改善箇所説明図 ①

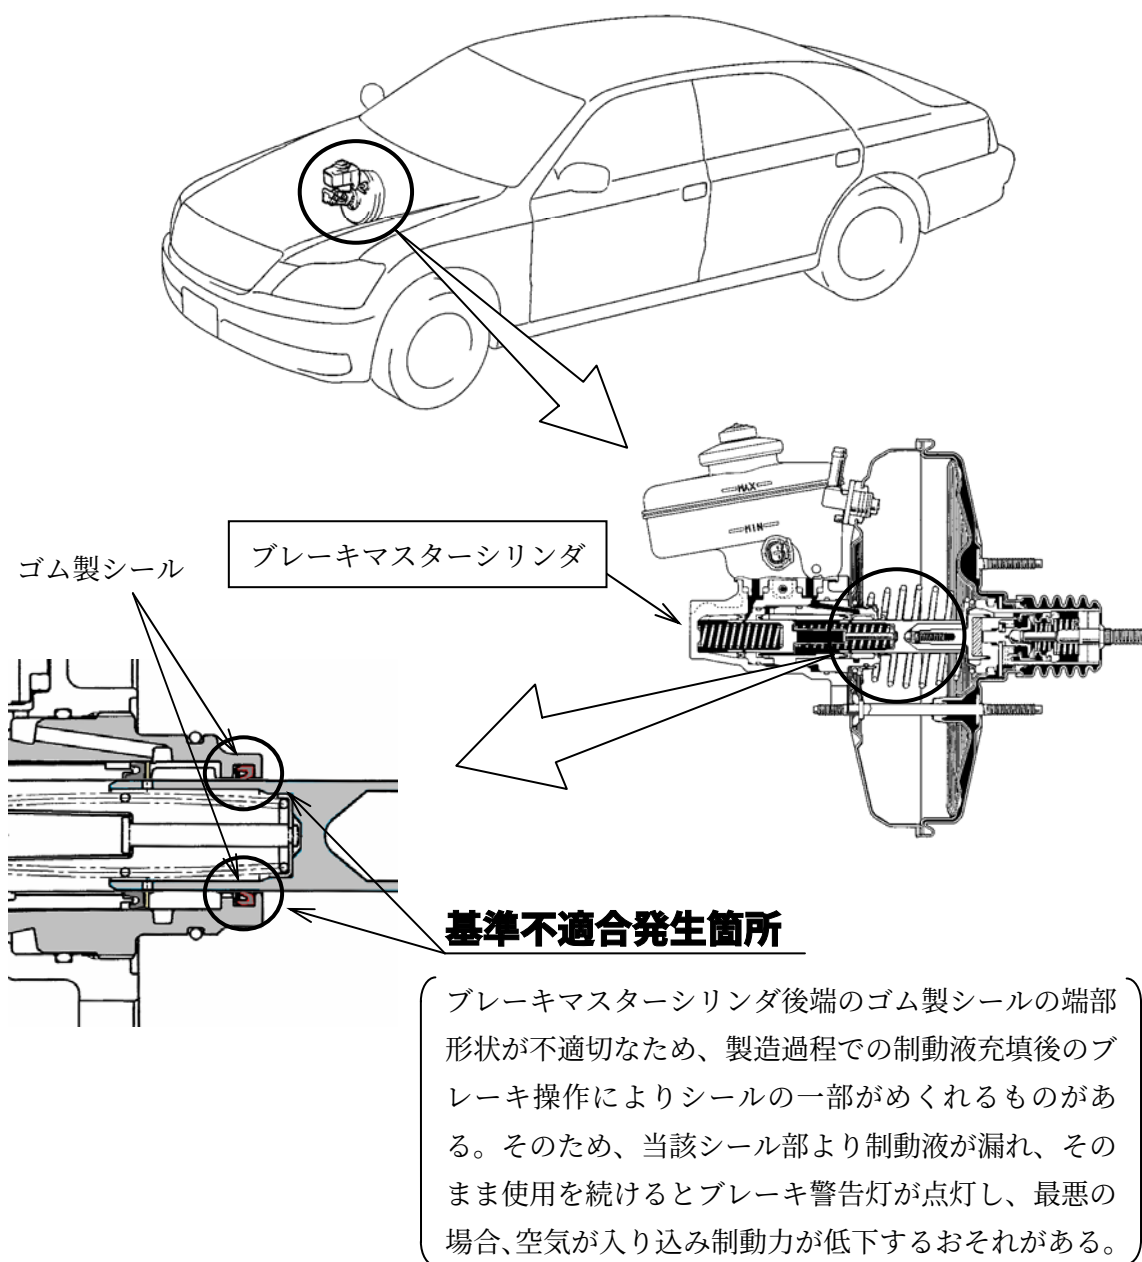
全車両、マスターシリンダからの制動液漏れを点検し、漏れがあるものはマスターシリンダを対策品と交換する。

識別：改善済車両にはエンジンルーム内の車台番号打刻位置右下部に黄色ペイントを塗布する。
